**Demande de compléments par courrier DRIEAT 27/09/2023**

**Compléments fournis par ESI 11/2023**

Figure 1. Surface mezzanine

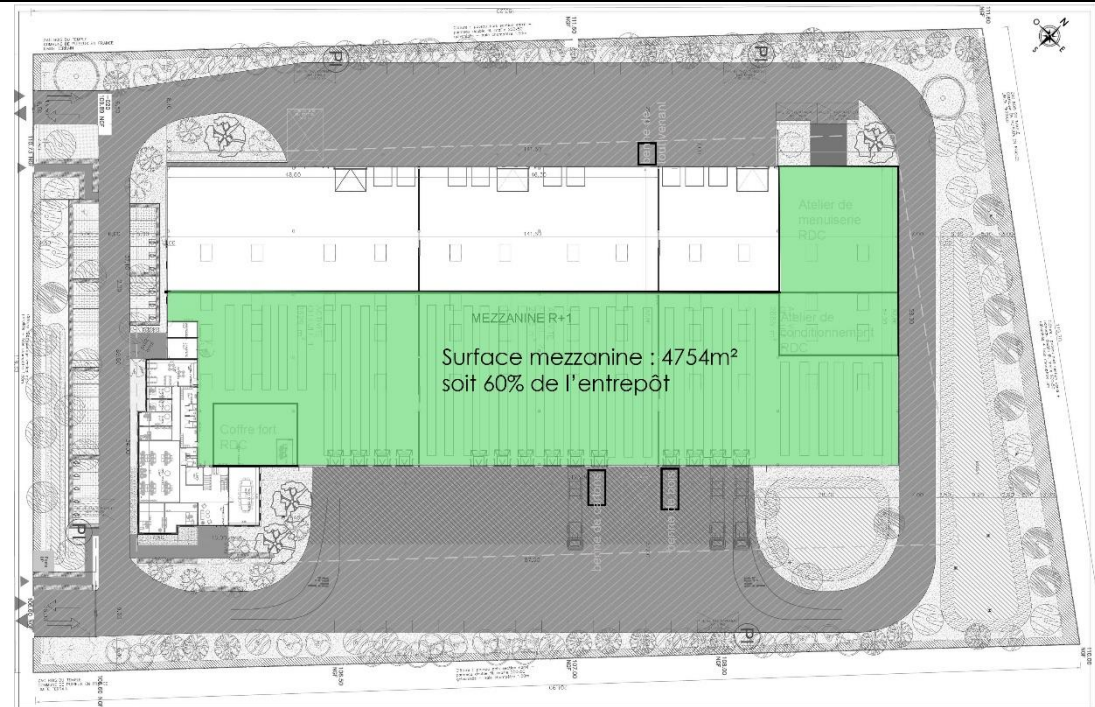
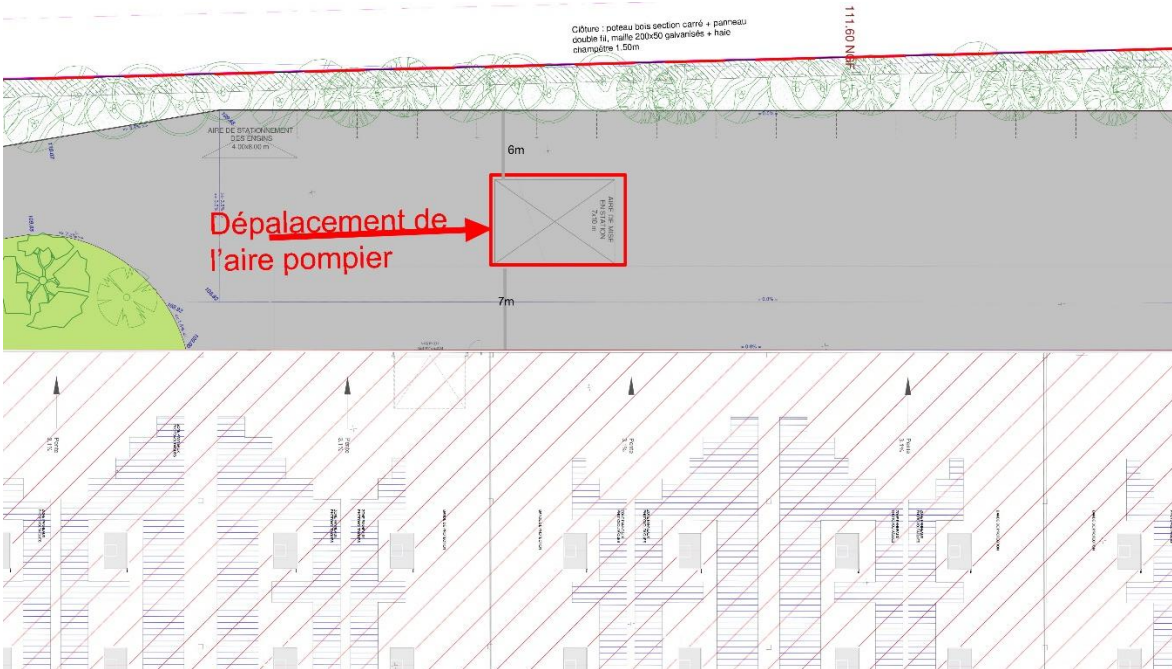
Dans votre dossier, vous indiquez que la mezzanine fera la moitié de la cellule sans donner plus de précisions alors que ce point est déterminant pour savoir si le projet est soumis aux dispositions de l'article 4 de l'annexe II de l'arrêté du 11 avril 2017, concernant la durée de résistance au feu du plancher du second niveau.

*- concernant la mezzanine, je n'ai pas le détail du pourcentage d'occupation de la mezzanine par cellule. Avec les éléments donnés, je n'ai pas les chiffres suffisants pour savoir si la mezzanine R15 prend plus de 50 % de la surface d'une cellule ou pas. Je mets à part la zone du coffre et l'atelier de travail du bois car ce sont des locaux du rez-de-chaussé fermés coupe-feu 2h.*

*Par ailleurs, la mesure compensatoire que vous indiquez dans le dossier pour ne pas respecter le seuil de 50 % de la cellule ne peut pas être retenue comme mesure compensatoire. Vous précisez seulement que l'évacuation de l'entrepôt sera réalisée en moins de 15 min. 15 min correspond à la durée de tenue au feu de la structure de la mezzanine. Le principe de limiter la surface d'une mezzanine n'est pas seulement lié à la vitesse d'évacuation par rapport à la tenue au feu de la structure. C'est aussi lié à la vitesse d'apparition d'un flash fire et à la vitesse de circulation des fumées (désenfumage rendu plus compliqué avec les mezzanines), deux points étudiés dans l'ISI. C'est pour cette raison qu'est imposée la réalisation d'une étude ISI en cas de mezzanine sur plus de 50 % de la surface de l'entrepôt.*

La surface totale de la mezzanine composera 60% de l'entrepôt. Ce détail est ajouté au dossier d'enregistrement

Plancher de la mezzanine est réparti comme suit :

Cellule	Surface total cellule (m²)	Surface mezzanine R15 (m²) / pourcentage		Surface mezzanine REI120 (m²) / pourcentage	
Cellule 1	2629	1100,86	42%	207,52	8%
Cellule 2	2665	1318,26	49%	155	6%
Cellule 3	2665	1177,09	44%	795,43	30%
Total entrepôts	7959	3596,21	45%	1157,95	15%
	total mezzanine ensemble de l'entrepôts	4754,16	60%
